工程指示 / 要求簡箋 ENGINEER INSTRUCTIONS(E.I.)

工程指示編號:	EI- 8996	修改版本:	C
	HK- 0620		
工程編號:	J 861	工程名稱:	己連拿利
收件人:	生統	發件人:	細佬
工程項目:	大樓天花框架型材加工圖 (第二批)	日期:	28/07/2025

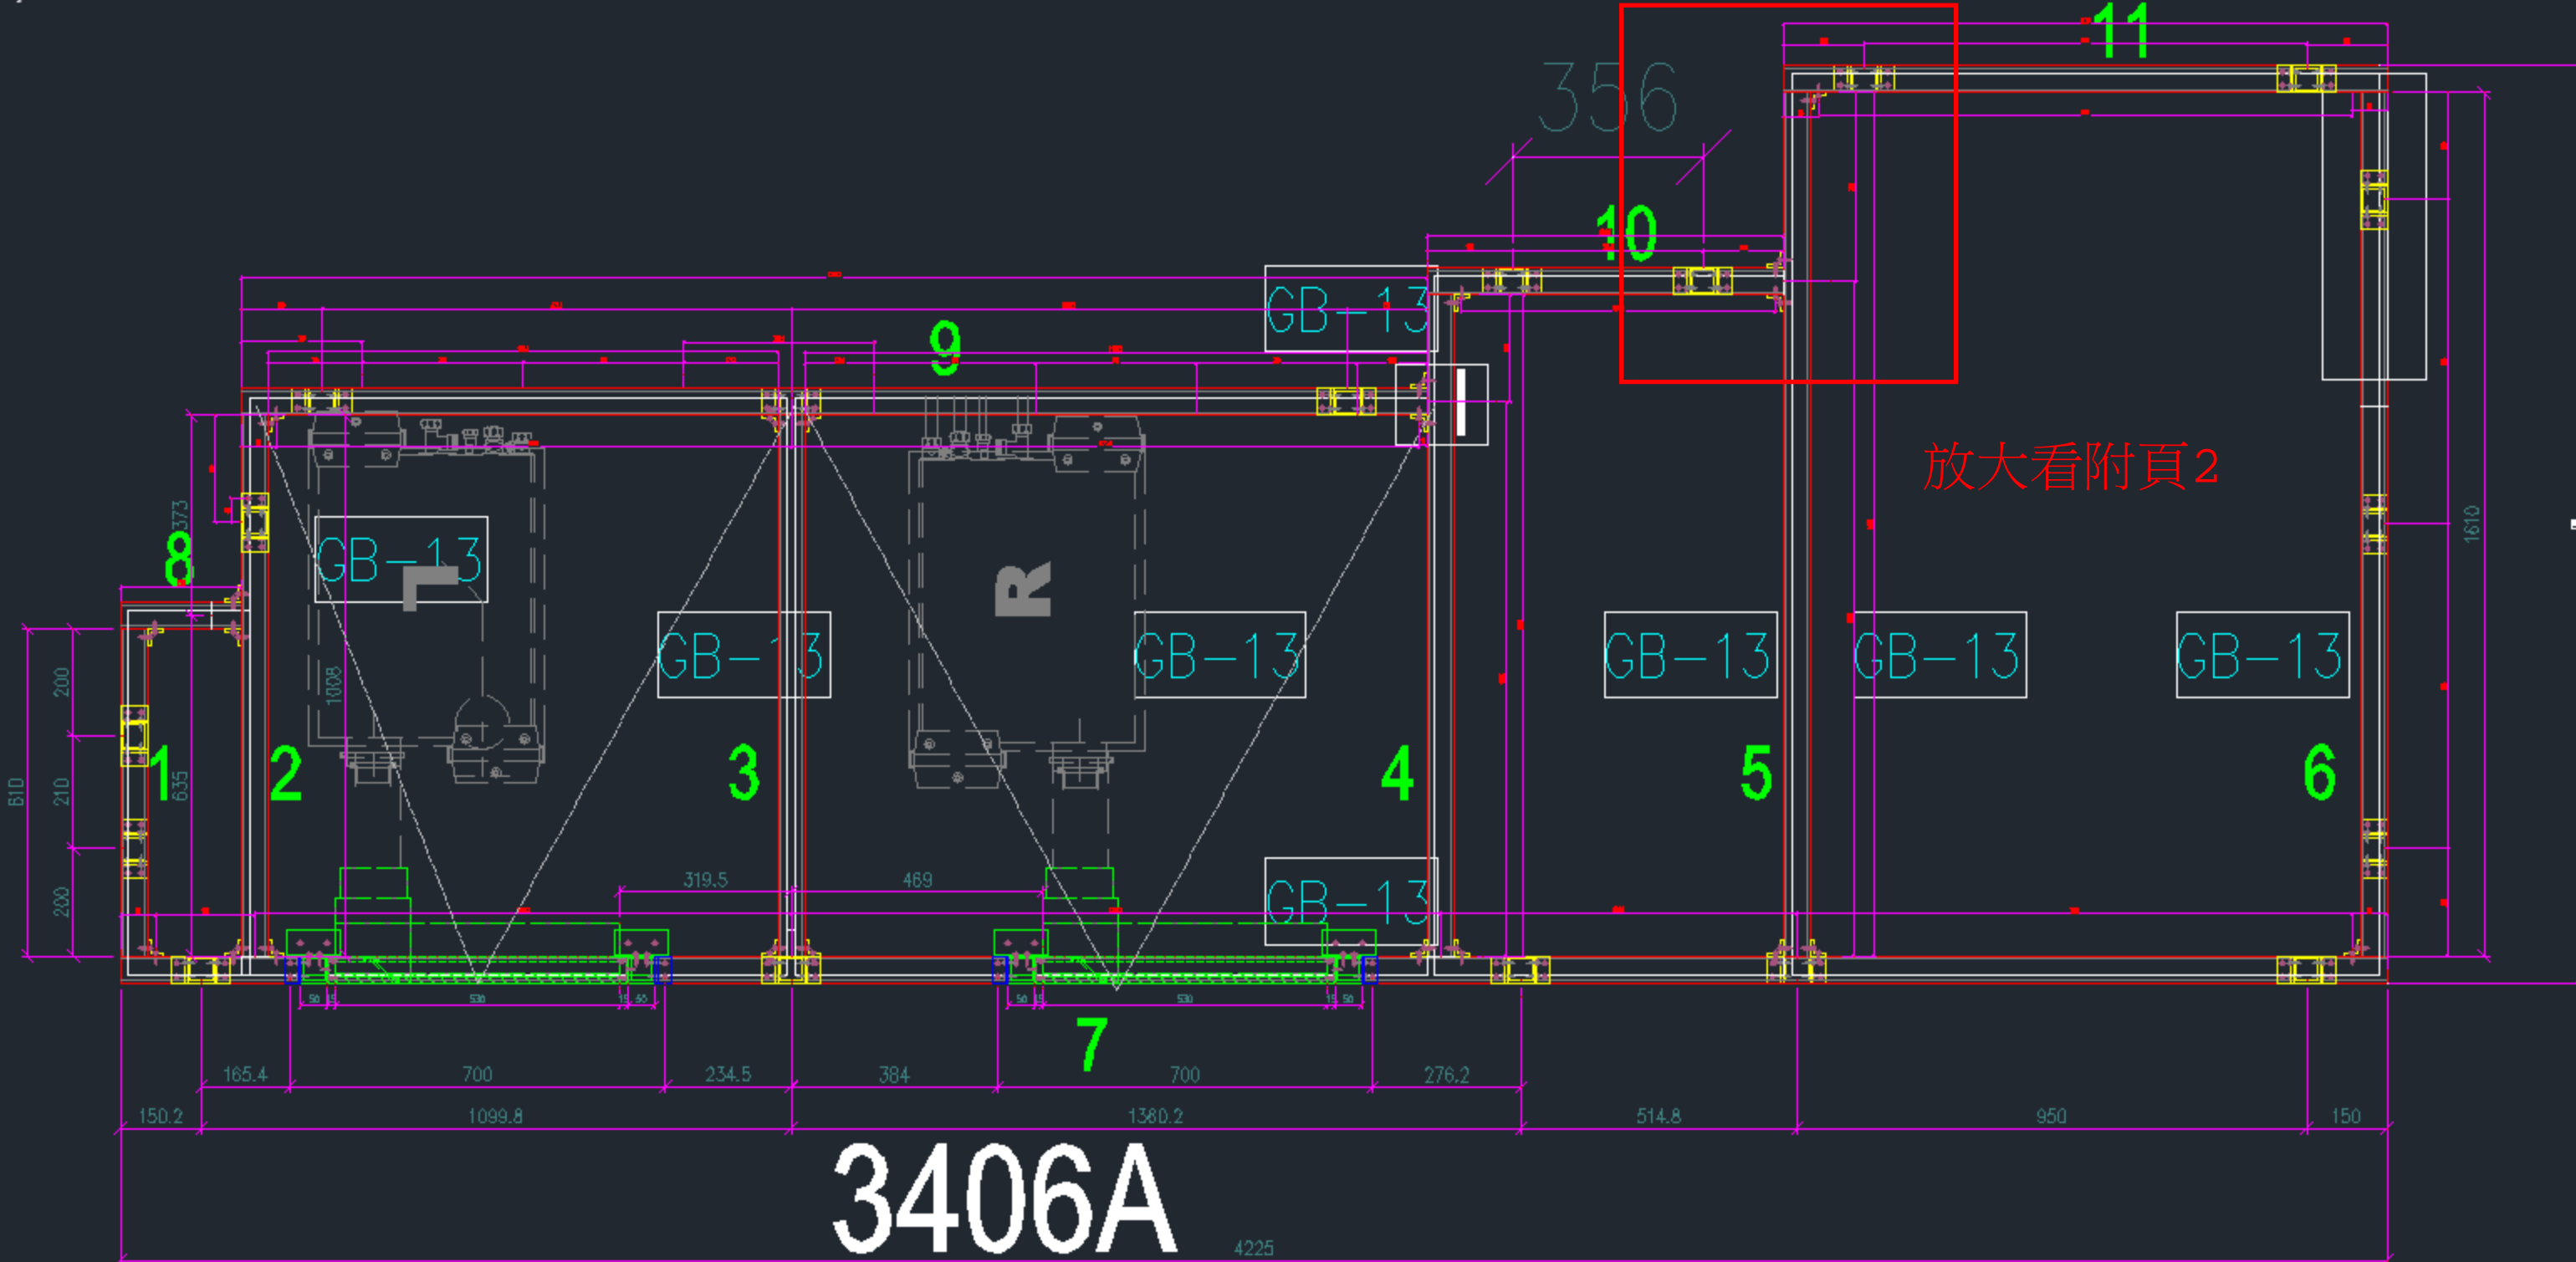
放大看附頁2

企向通
要廠組裝在橫向通上

附頁2

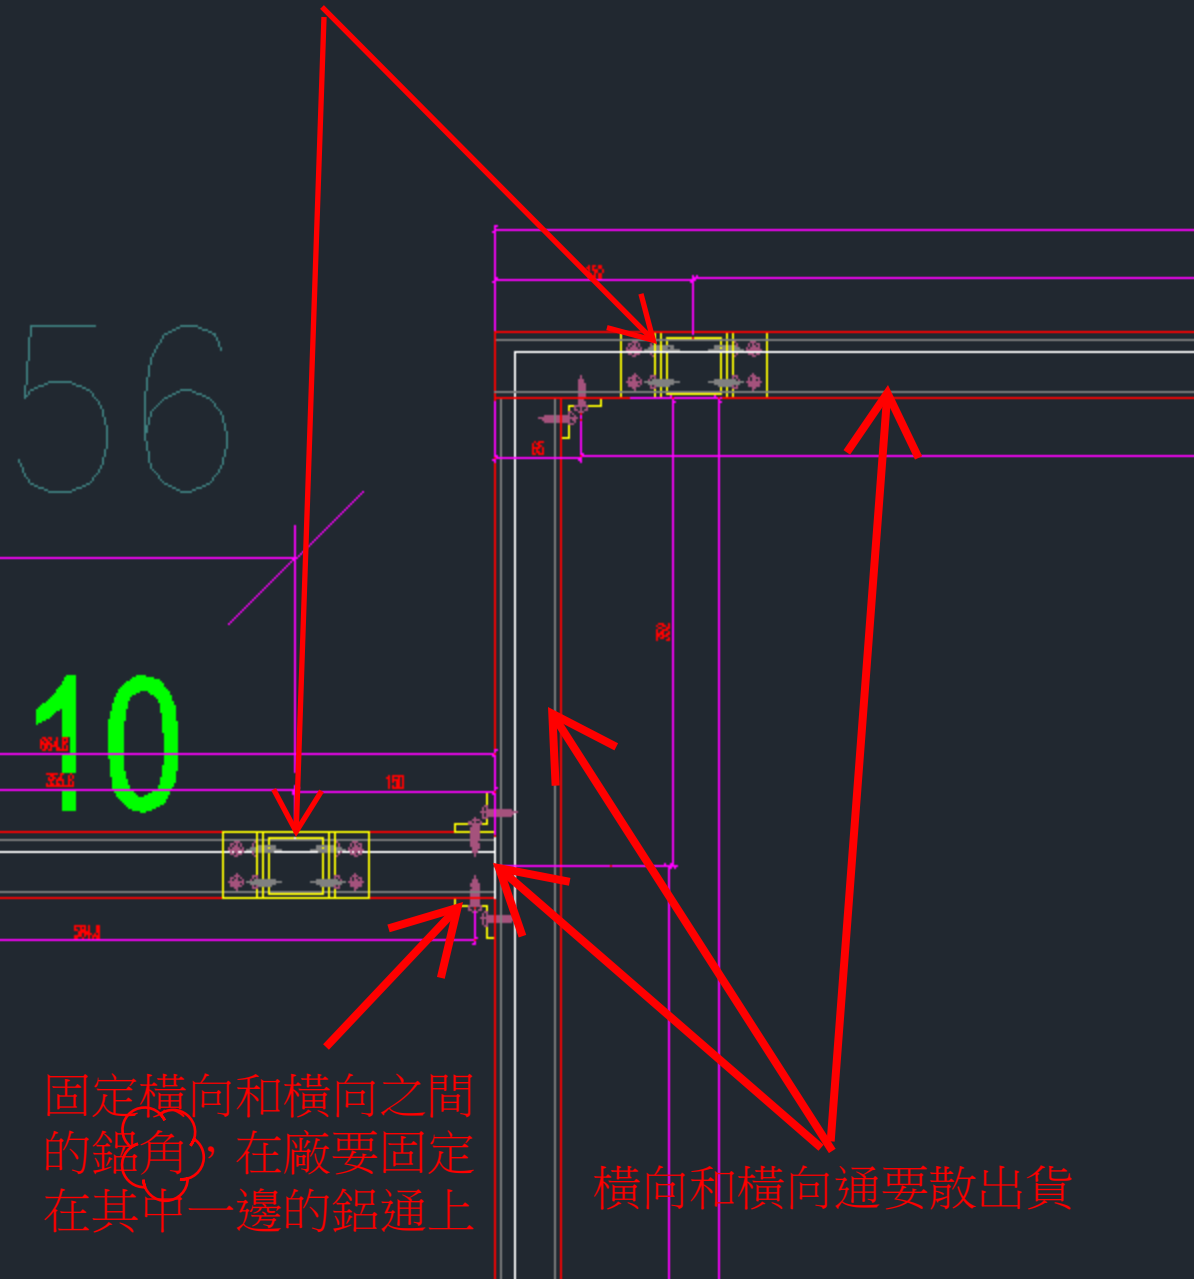
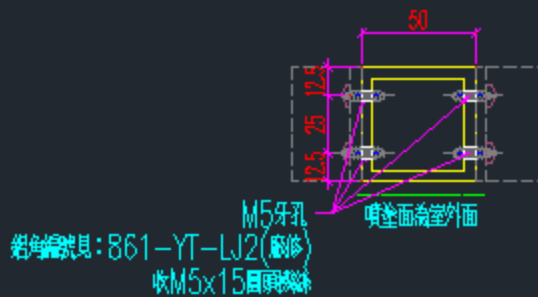
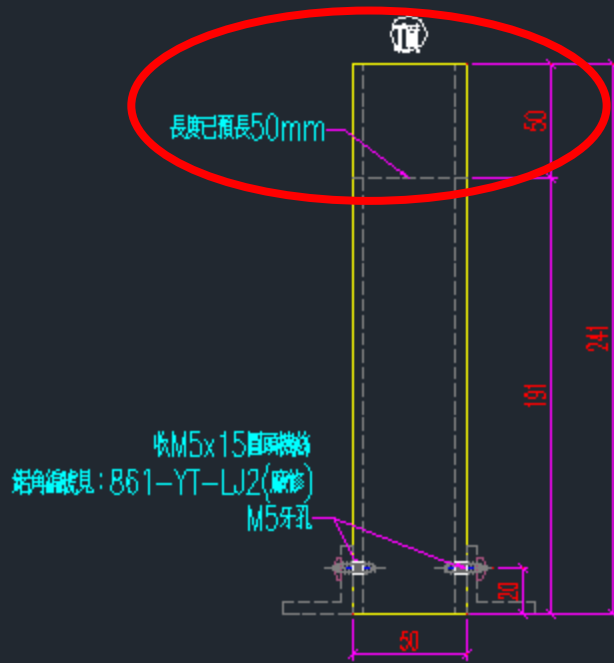
固定橫向和橫向之間的
的銼角，在廠要固定在
在其中一邊的鋁通上

橫向和橫向通要散出貨

J861-YT-FT1至J861-YT-FT13的鋁通不用預長50

名稱	框架組裝圖及散料安裝位置圖	制圖	H	2025.6.19	修改		
材料	-----	復核	LRA	2025.6.19	日期		
顏色	--	批准			圖號	J861-PE-3406A

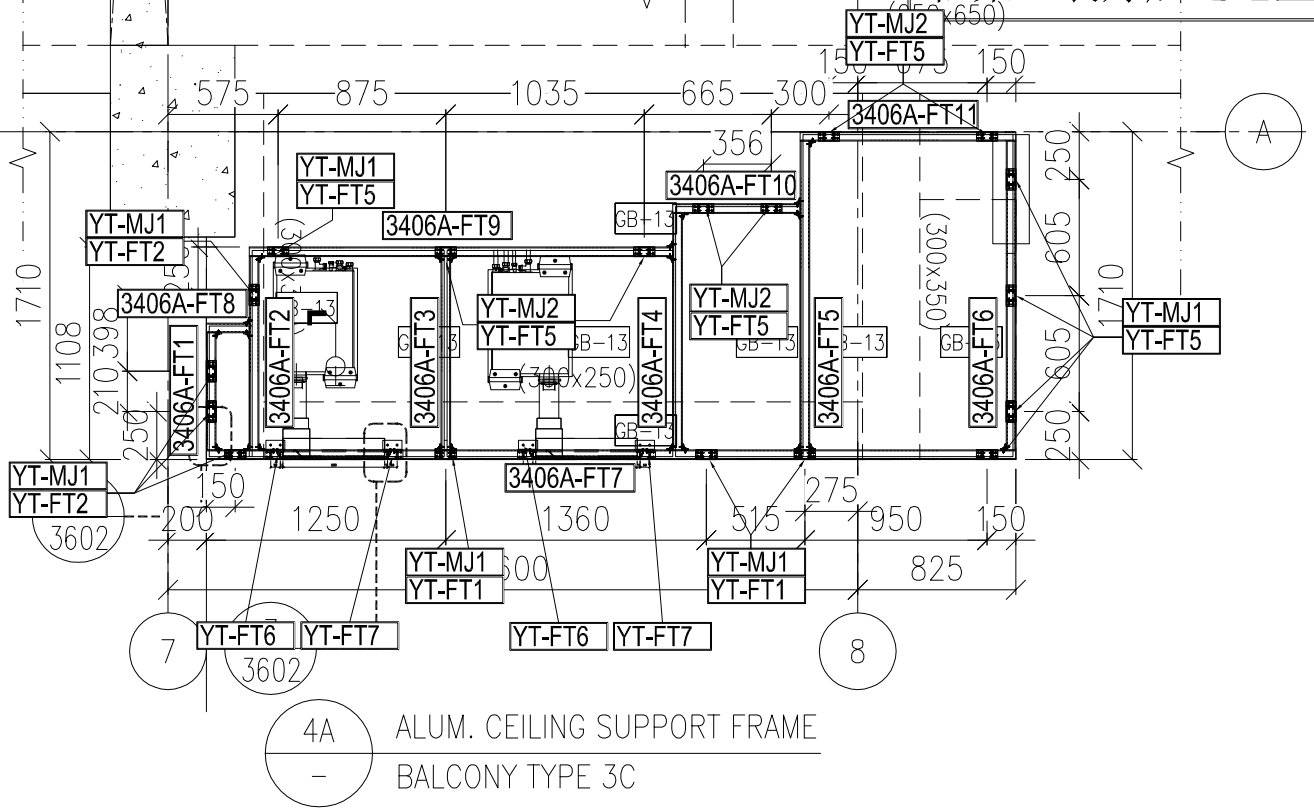
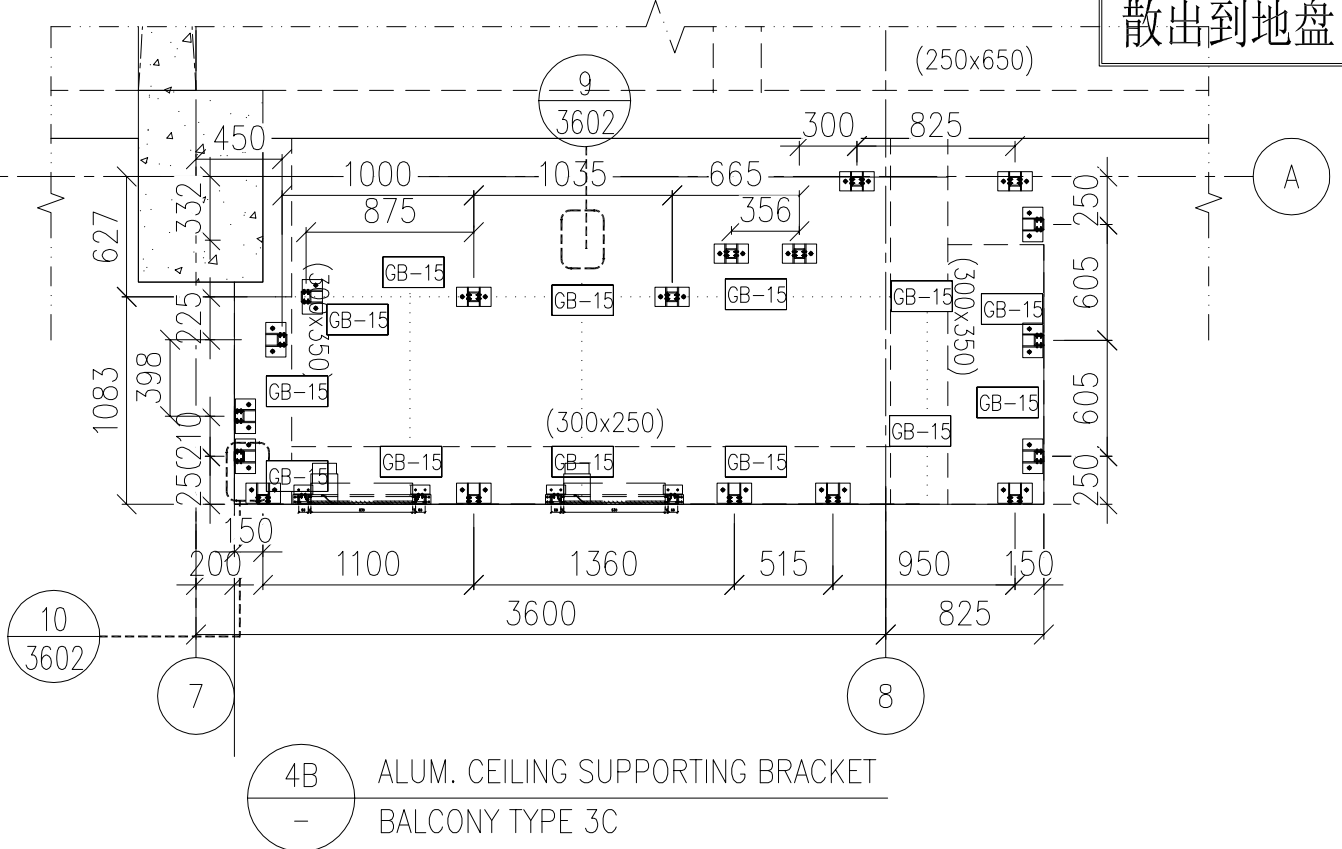
框架组装好后送地盘

散出到地盘

名稱	框架組裝圖及散料安裝位置圖	制圖	H	2025.6.19	修改		
材料	-----	復核	LRA	2025.6.19	日期		
顏色	--	批准			圖號	J861-PE-3406AR

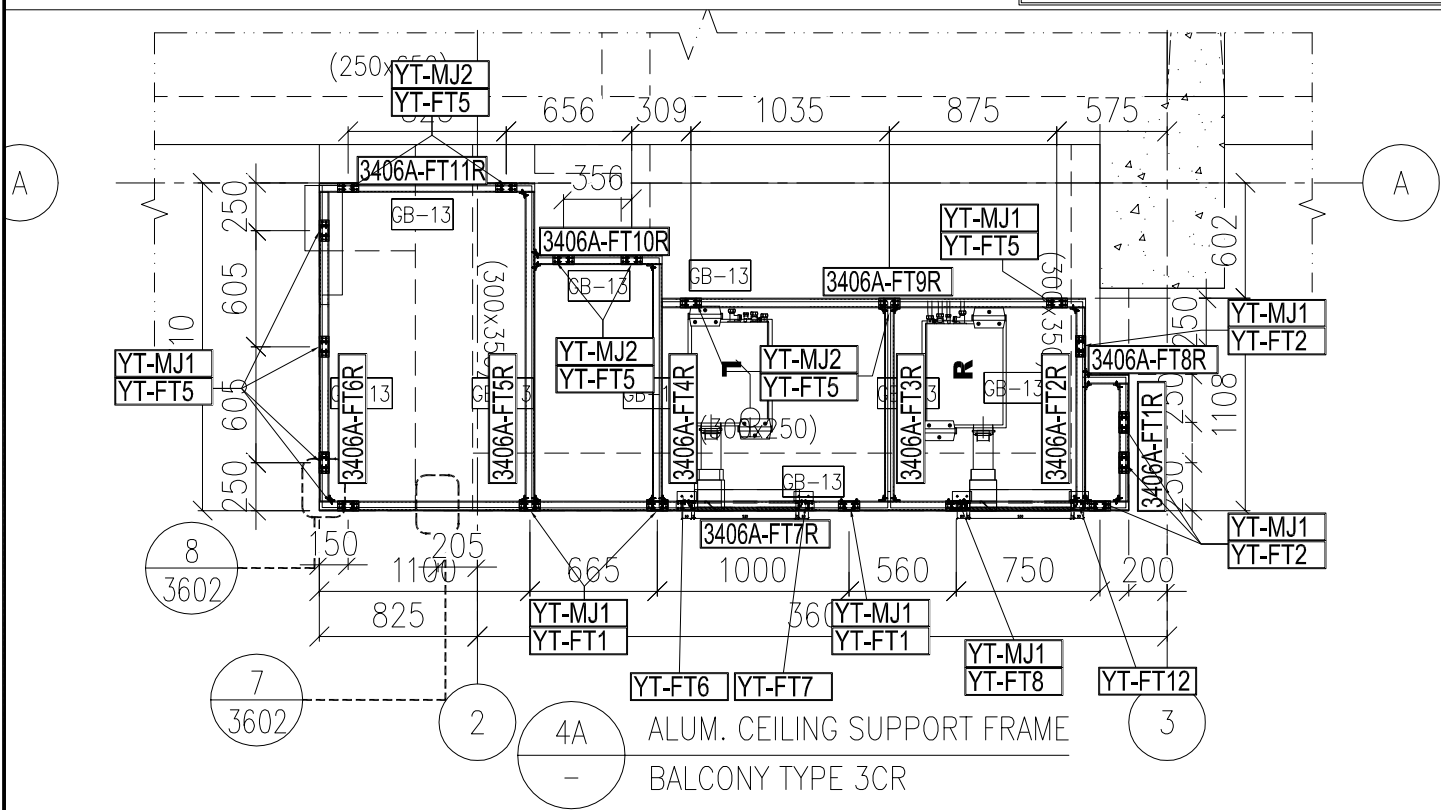
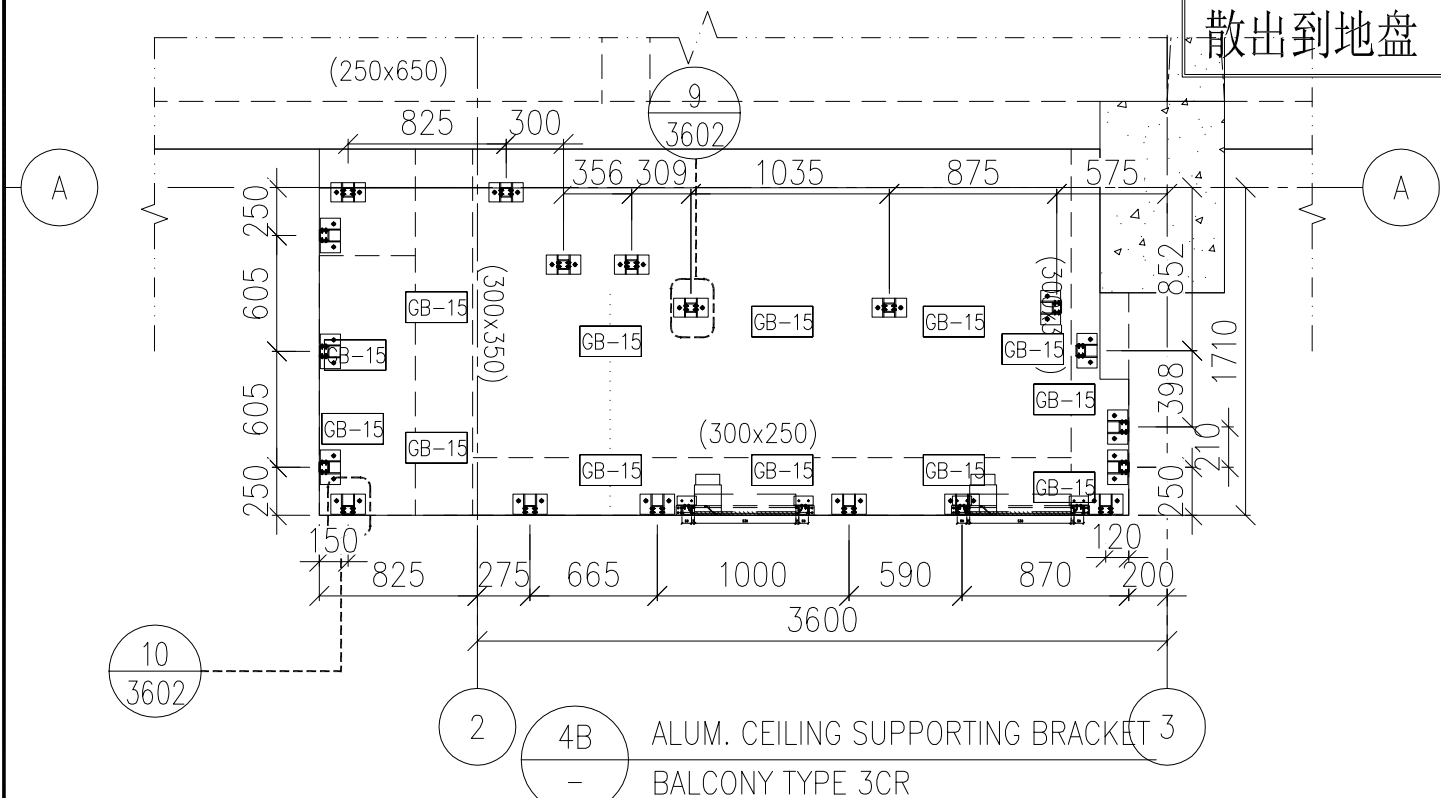
框架组装好后送地盘

散出到地盘

EI8996/25 新增
(250x650)
